| 品番 | TUB31UF2Z      B | 品名 | 台付シングル13（寒）（浴室）<br>S) | (JI) | 1 / 3 |

件名 カートリッジ押えとリングの補修品選定注意情報（TUB31UF1 型他）

対象製品  
TUB31UF1 TUB31UF1Z TUB31UF2 TUB31UF2Z  
TUB31UF3Z TUB31UF4 TUB31UF4Z  
TUB31UFR TUB31UFZR

### 前期・後期型製品識別方法

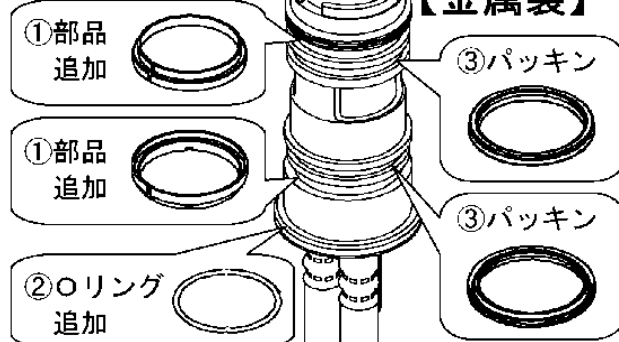
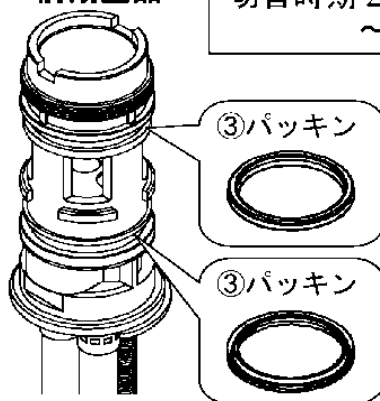
水栓本体  
【樹脂製】

前期型品

切替時期 2005 年 11 月  
～2006 年 7 月頃

後期型品

水栓本体  
【金属製】

### 補修品選定

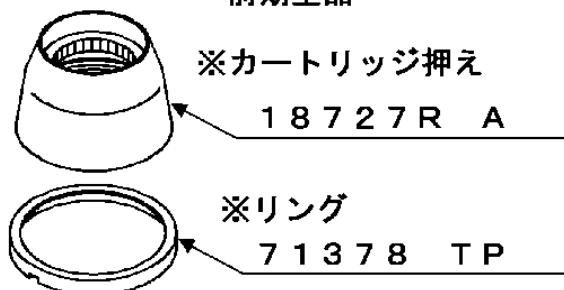
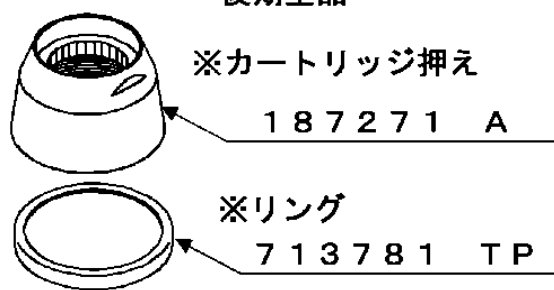
前期型品

①部品

不要

②Oリング

不要

後期型品

①部品

92620

②Oリング

93295HR

前期・後期型品共通

③パッキン

UパッキンをXパッキンに変更しています。

補修の際は2個同時交換して下さい。

TH93A74Z2（Xパッキン2個入り）

注意 ※カートリッジ押えとリングは、同時交換する必要はありません。  
それぞれ単品補修可能です。
